SUPPLERENDE HØRING

Forslag om ændringer i lokalplanforslag "Valby Idrætspark".

VALBY IDRÆTSPARK

**Forslag til lokalplan i supplerende høring
fra den 3. til den 21. november 2014**

Ny tegning til side 5.

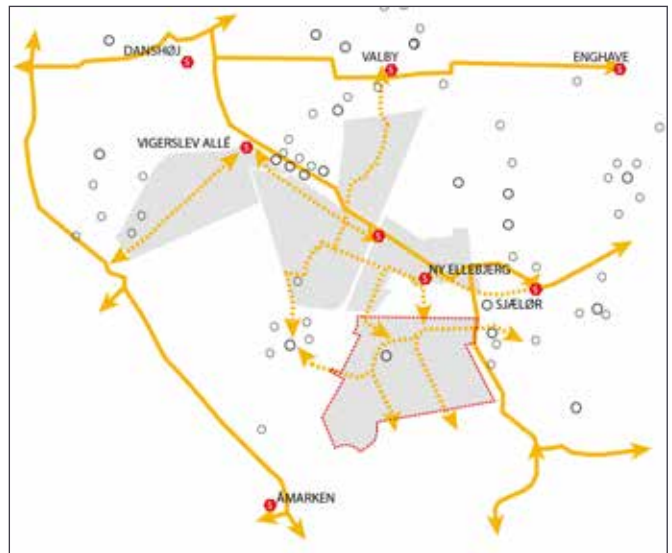
Midterste tegning. Der er indtegnet stiforløb gennem Valby Idrætspark til Valbyparken, jf. ny tegning, til højre.

Tegning nr. 1 - Lokalplanområdets afgrænsning (revideret)

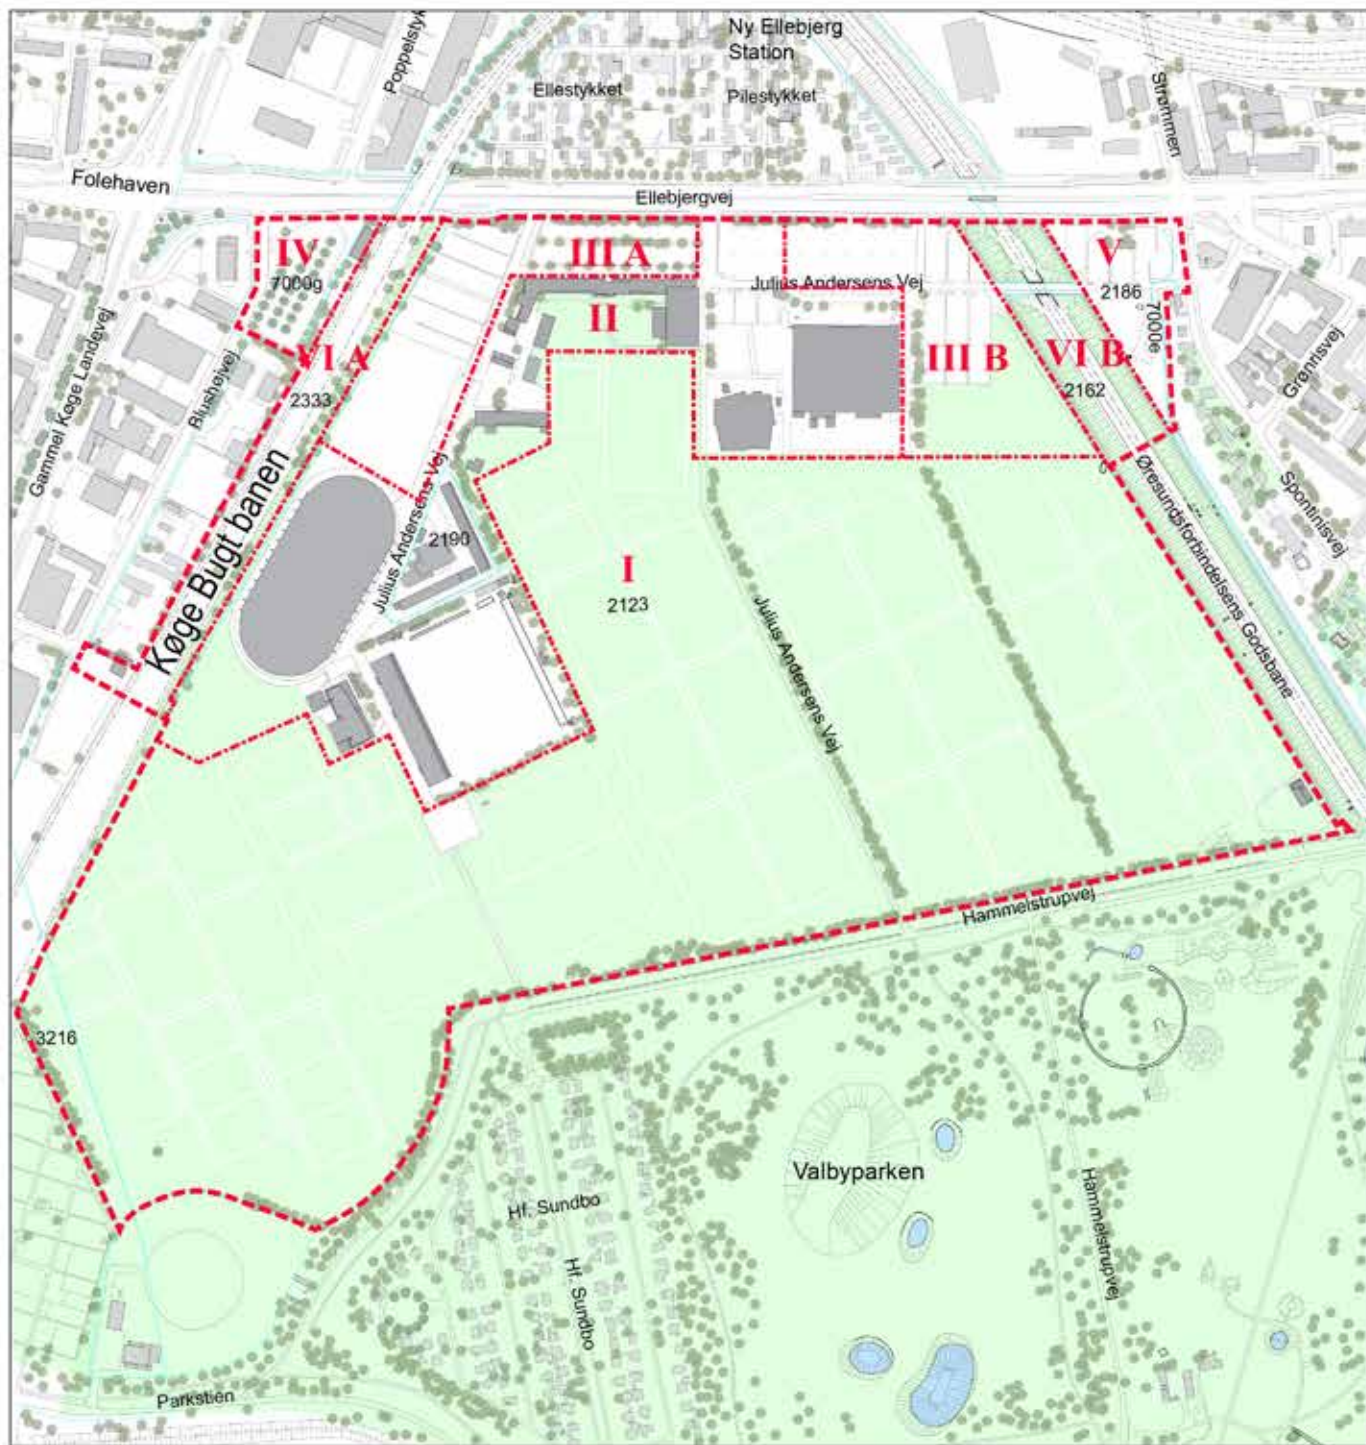
Afgrænsningen mellem underområder ændres således, at arealet til den fremtidige tunnel og sti under banen til Blushøjvej til cykel- og fodgængertrafik henlægges fra område II til område VI A. Tegning nr. 1-5 samt 5a ændres i overensstemmelse hermed.

Tegning nr. 3 - Vej- og stiforhold samt byggelinje (revideret)

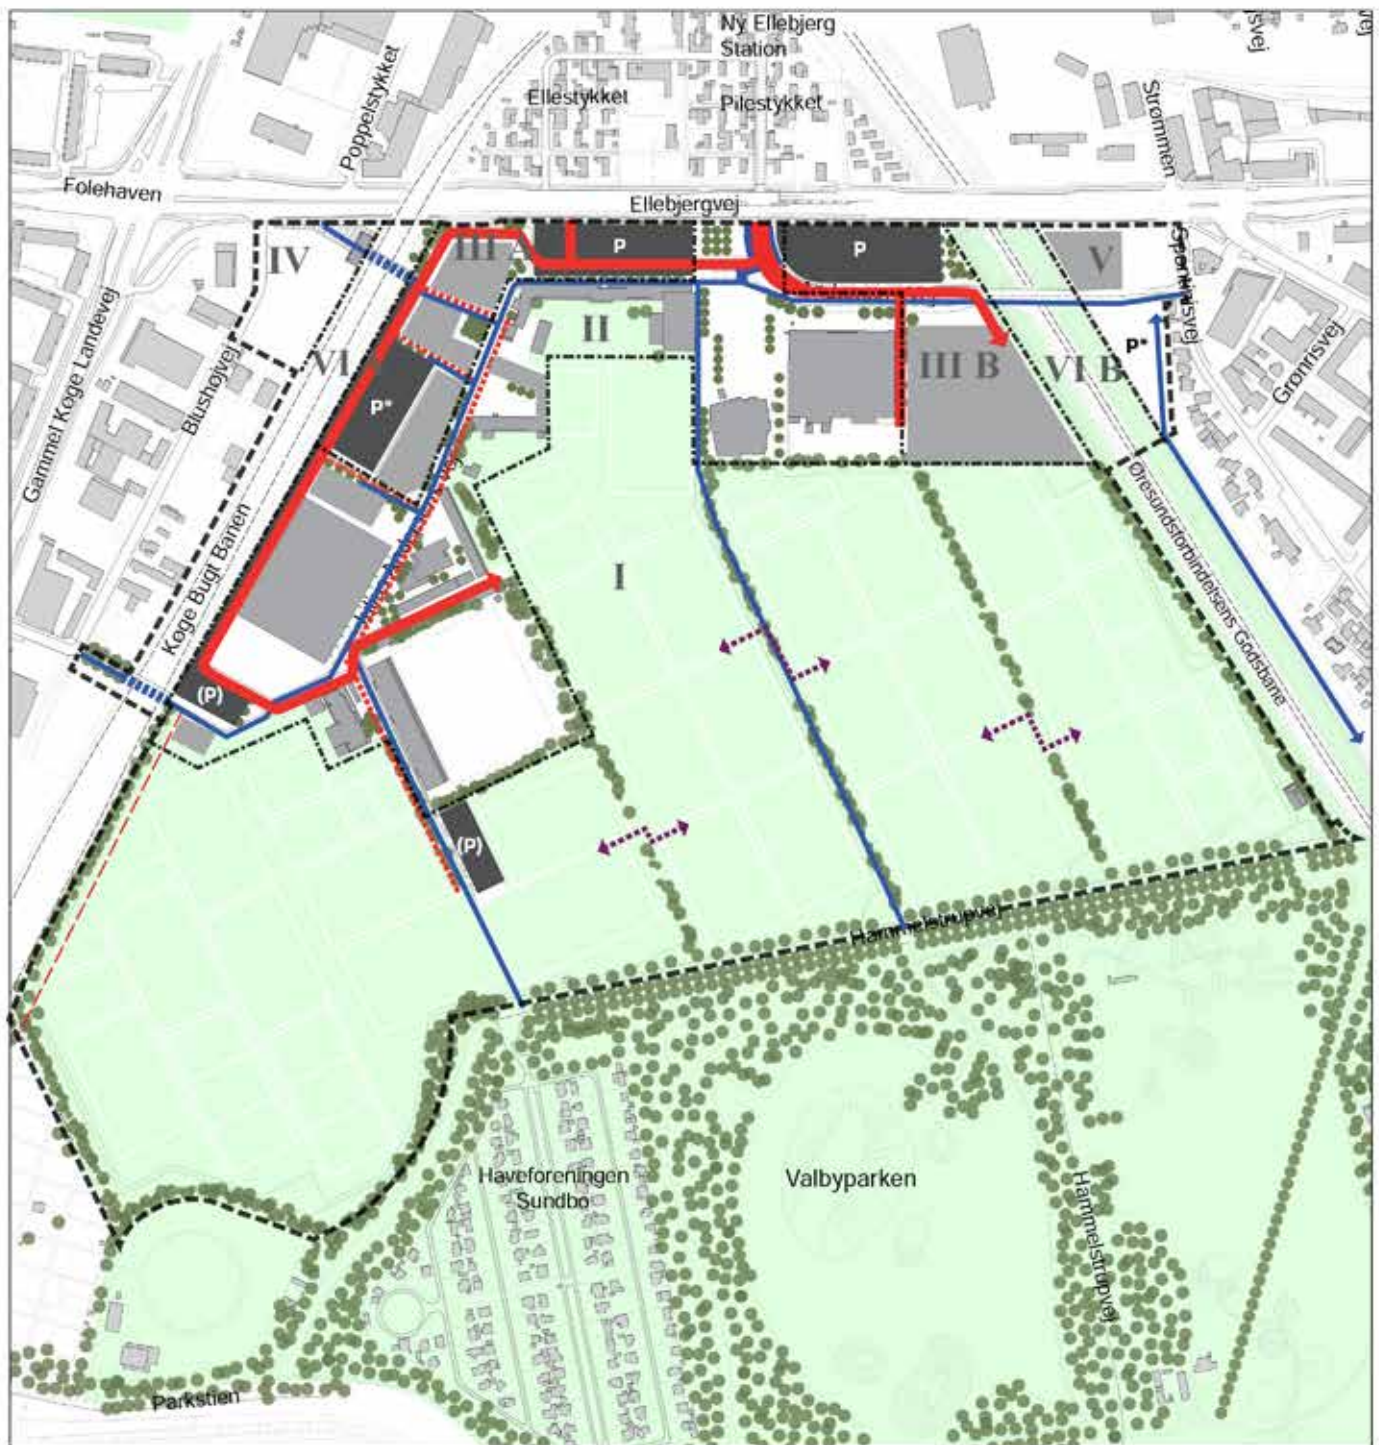
Adgang til en eventuel parkeringskælder i område III B syd for Julius Andersens Vej skal ske via en rampe fra nordsiden og under vejen, der her har status som sti, i princippet som vist på tegning nr. 3.

Adgang til en eventuel parkeringskælder i område III B syd for Julius Andersens Vej skal ske via en rampe fra nordsiden i princippet som vist på tegning nr. 3. Tegning nr. 3 ændres, så rampen er placeret syd for stien

Det fastlagte bebyggelsesfelt i område III B foreslås udvidet med 3 m mod nord begrundet i den ovenfor foreslåede ændring af § 4, stk. 2 og 5, samt tegning nr. 3, hvor stien langs forpladsen og rampen til p-kælderen flyttes. Tegning nr. 4 og 5 ændres i overensstemmelse hermed.

Tegning nr. 4 - Byggefelter og bygningshøjder mv. (revideret)

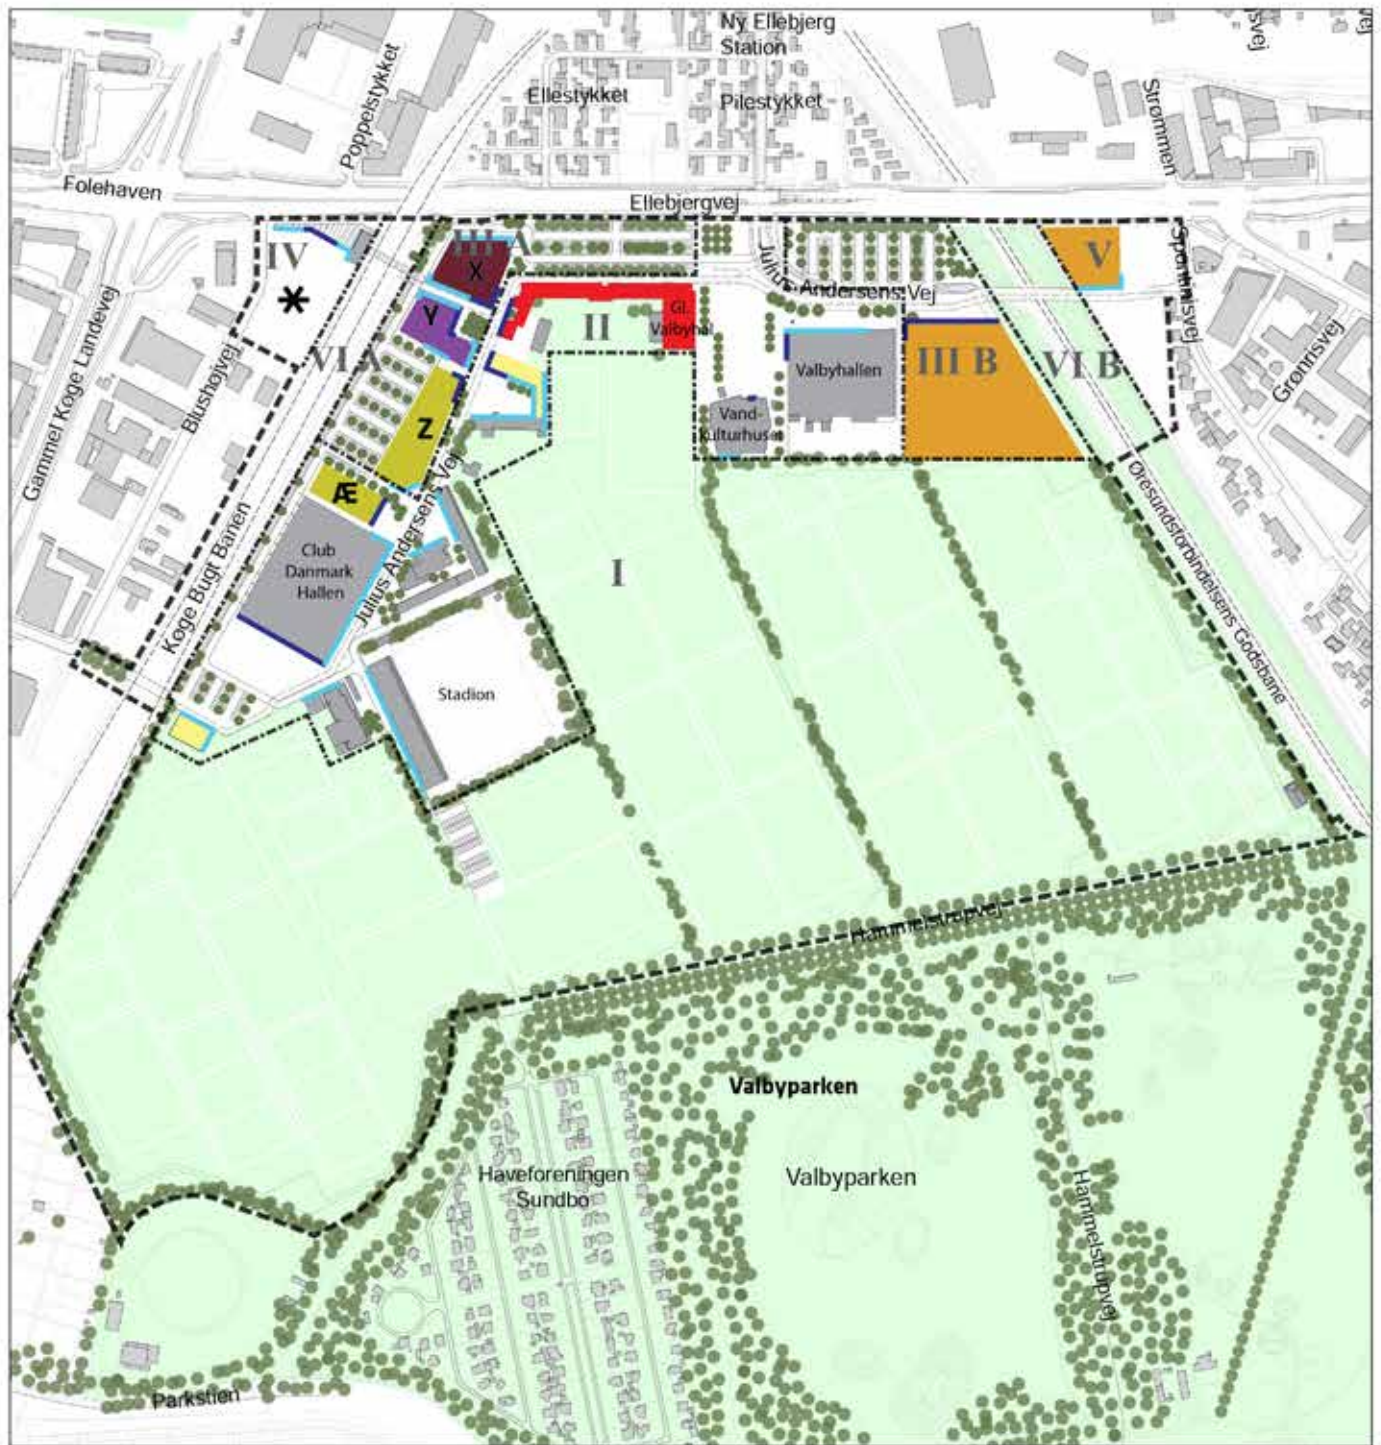
Den eksisterende bebyggelse, der er vist som bibeholdt, ændres idet den nordlige buede del af Club Danmark Hallen nedrives, og der muliggøres opførelse af en ny bygning på dette sted i et byggefelt mrk. Æ. Tegning nr. 3-5 og 5a ændres i overensstemmelse hermed ved indtegning af et byggefelt som eksempel på byggeri i område II.

Der indsættes: Byggefelt Æ, nord for Club Danmark Hallen har dog en maksimale højde på 12 m.

Tegning nr. 5 - Byrum og beplantning (revideret)

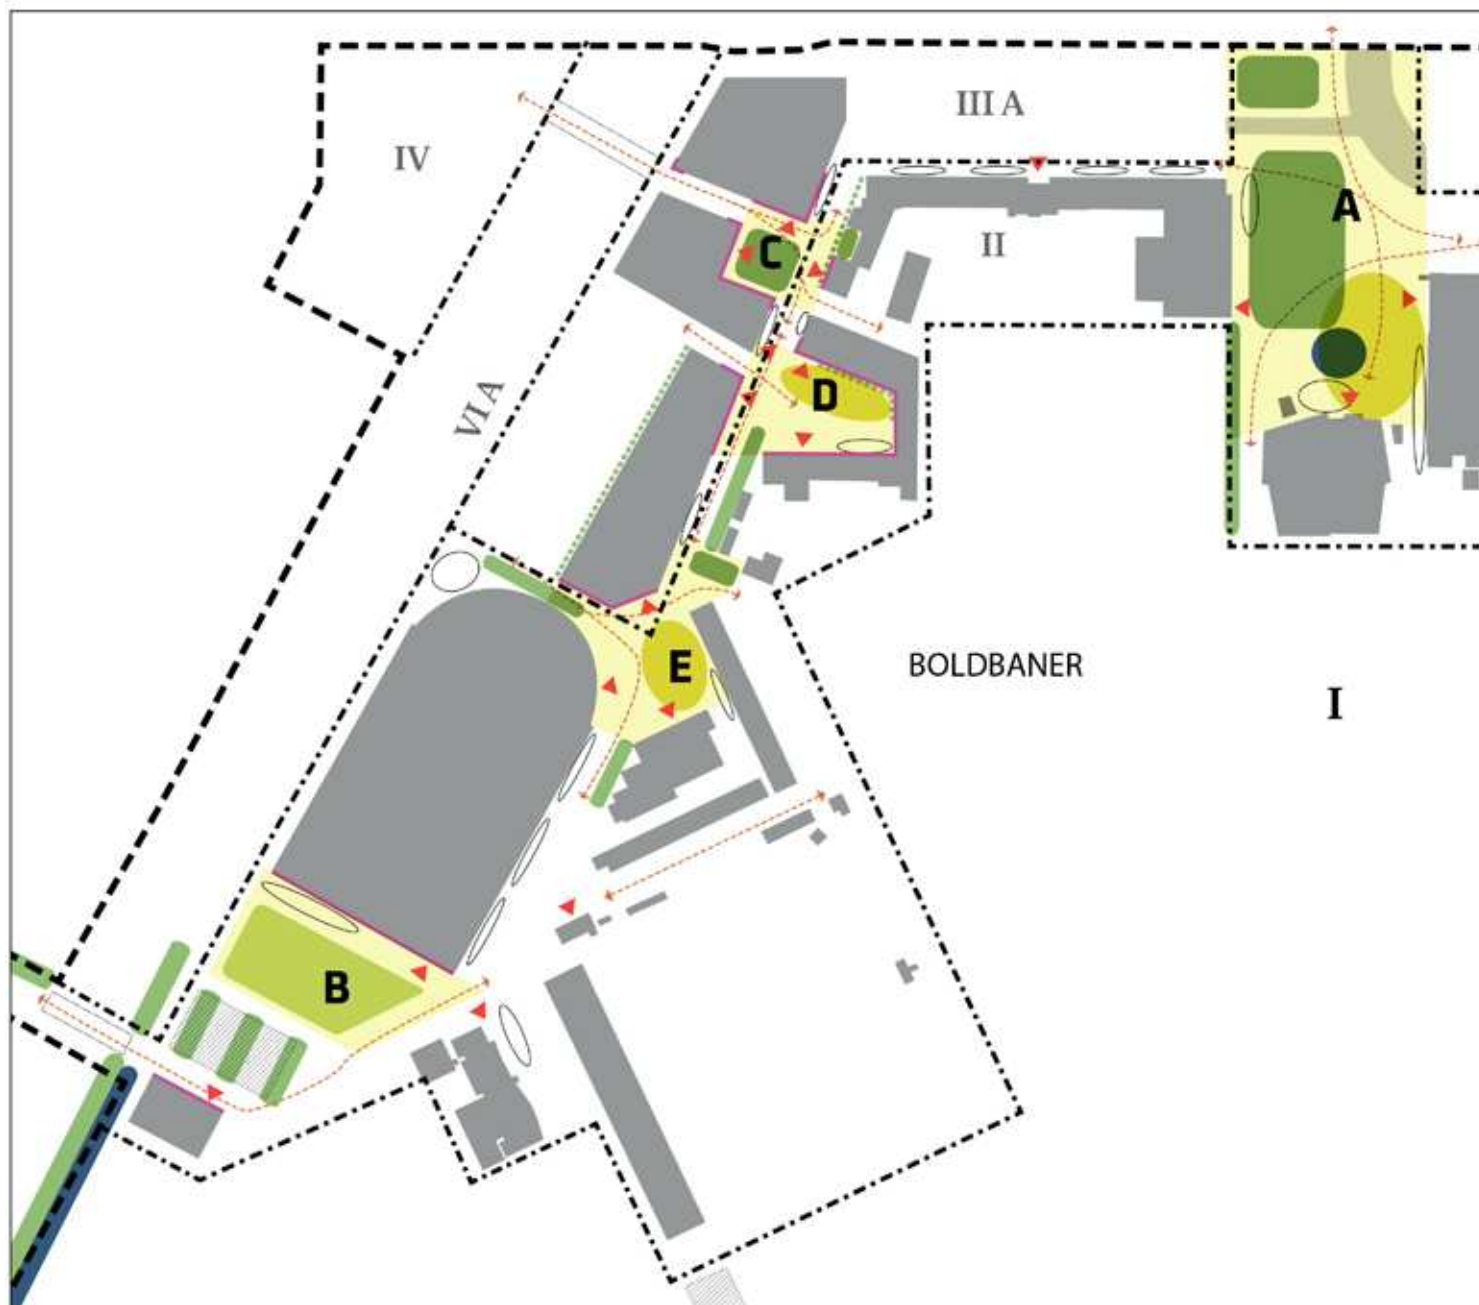
Tegning 5 og 5a ændres, så der tilføjes aktive og udadvendte facader til byggefelt mrk. Æ.

Foreslået tilføjelse i kommentar: Peplantning på eller langs med Energinet's lednings- og kabelanlæg ikke er mulig. På tegning nr. 5 fjernes nye træer på og langs lednings- og kabelanlæg.

På tegning nr. 5 og 5a udgår markeringen af en regnvandskanal.

Tegning nr. 5 a – Byrum A, B, C, D og E (revideret)

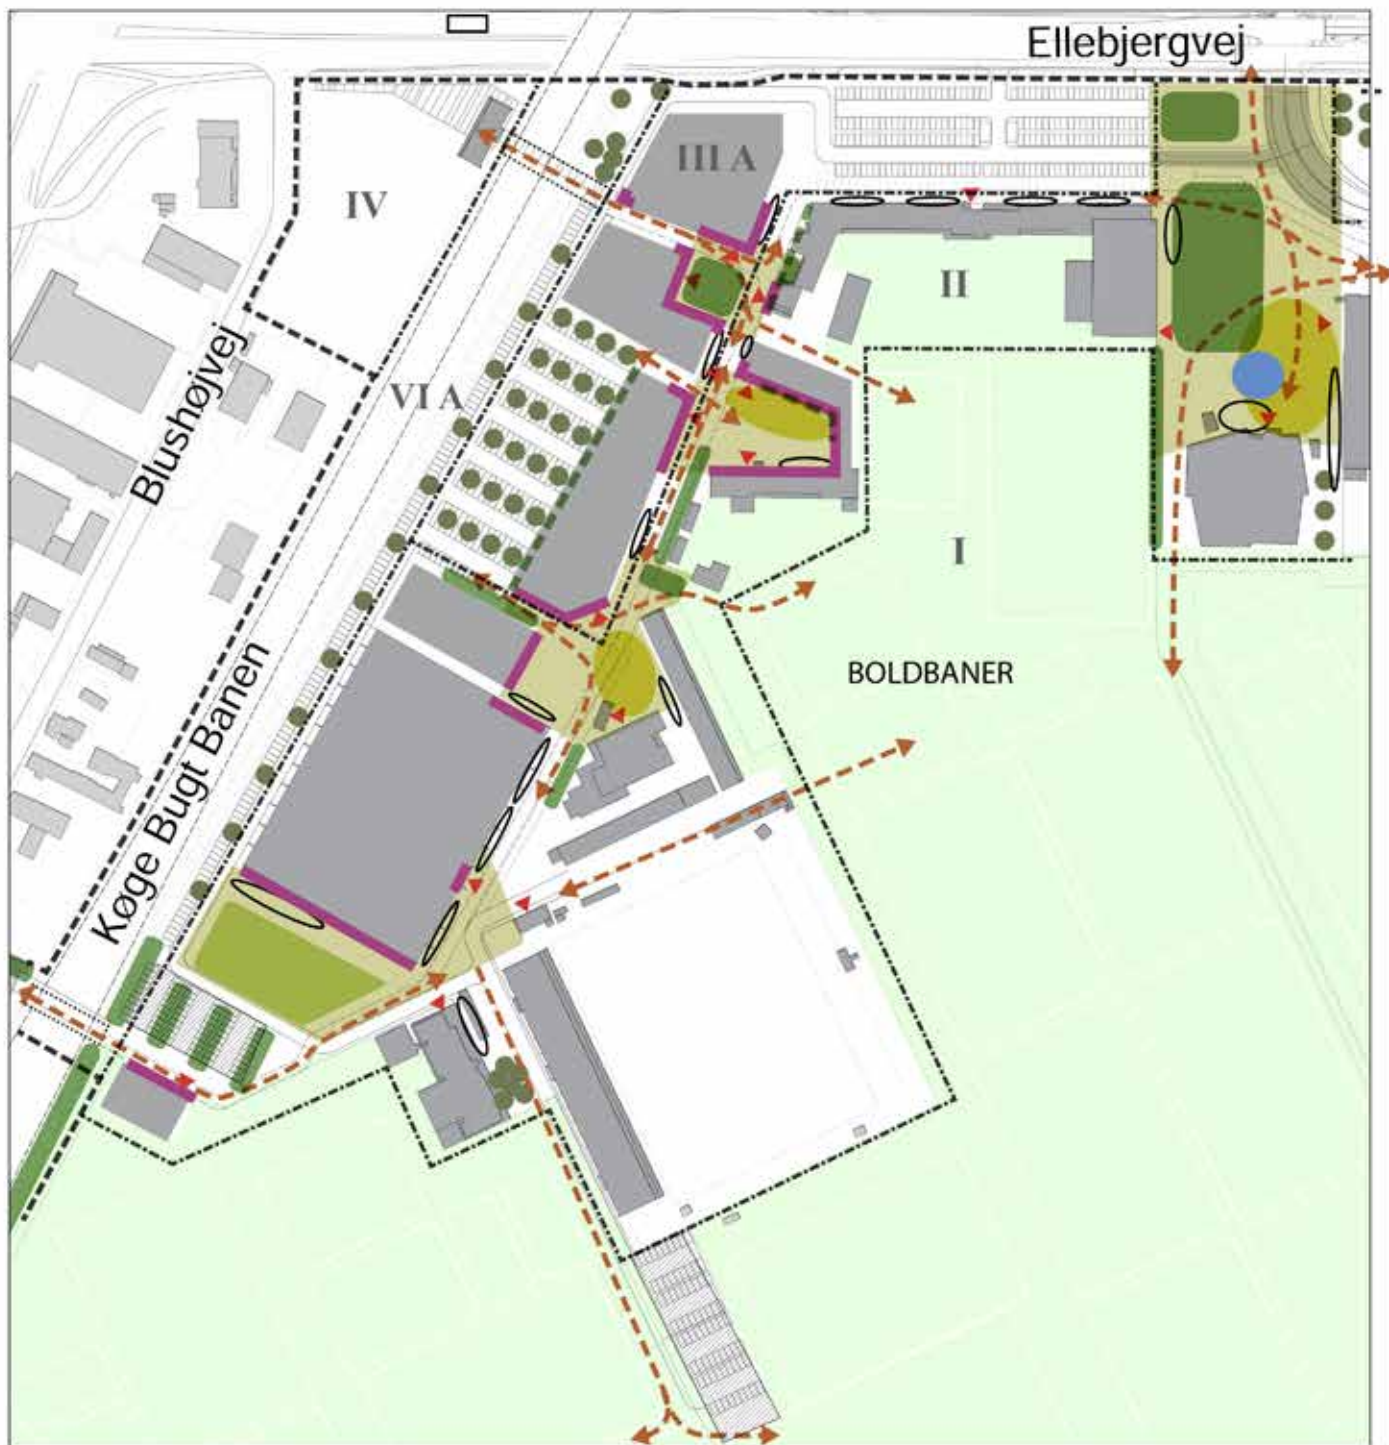
Den primære adgang til Club Danmark Hallen er flyttet fra sydsiden til østsiden og tegning nr. 5a rettes i overensstemmelse hermed.

Der ændres afgrænsning af byrum E som følge af nedrivningen af den nordlige buede del af hallen og det nye byggefelt, jf. ovenfor.
